*Dot.: postępowania prowadzonego w trybie przetargu nieograniczonego w celu udzielenia zamówienia publicznego pn. **KURORT KRYNICA – rozwój infrastruktury uzdrowiskowej poprzez renowację Bulwarów Dietla w Krynicy-Zdroju***

WYJAŚNIENIA

treści specyfikacji istotnych warunków zamówienia

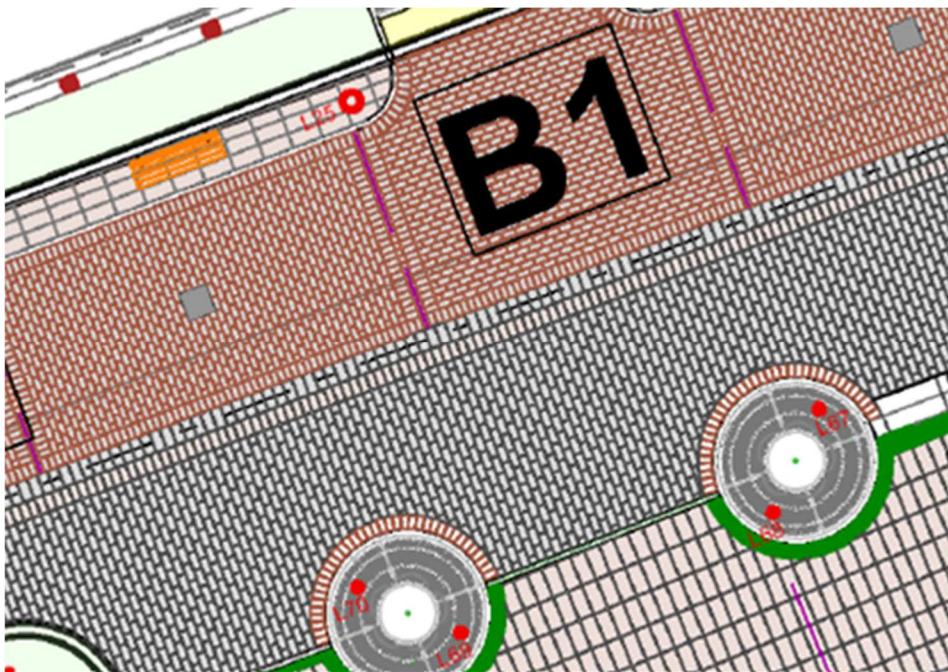
W istniejącym ciągu Bulwarów Dietla występuje wiele rodzajów kostki oraz płyt granitowych w drodze i na chodniku, między innymi o wymiarach: 28,5x59 cm, 14x28,5 cm, 14x14 cm, 12,5x26 cm, 40x20 cm, 16,5x33,5 cm, 29x29 cm. Aktualny projekt przewiduje tylko dwa wymiary: 30x57 wzdłuż potoku i placach oraz 14x28 na całej szerokości drogi. Jeżeli zadanie obejmuje kontynuację poprzedniego odcinka to czy nie należy uwzględnić w ofercie materiałów oraz wymiarów jak już na wykonanej części? Poniżej wycinek układu z obszaru w części istniejącej:

W ofercie należy przyjąć nawierzchnie zgodnie z zatwierdzonym projektem budowlanym, stanowiącym integralną część SIWZ. W przypadkach braku określenia kolorystyki w Projekcie, należy przyjąć kolor szaro-rudy, całość w NAWIĄZANIU DO ISTNIEJĄCEGO ZREWITALIZOWANEGO ODCINKA BULWARÓW.
